## 製品仕様変更のお知らせ

カタログ掲載ページ	品名	品番	実施時期
P61	230角丸アルミLED	LLT11-42	2023年3月頃
	230角アルミLED	LLT11-45

・ 230アルミLED シリーズ

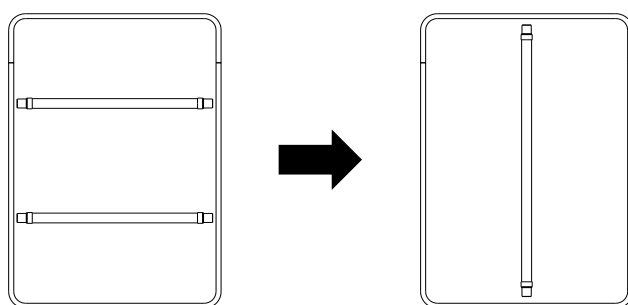
使用するLEDと、LEDの数量を変更いたします。なお、仕様変更に伴う価格改定はございません。

変更前	変更後
LED	直管型LED 580L×2	直管型LED 830L×1
消費電力	28W	20W
製品重量	13kg	14kg
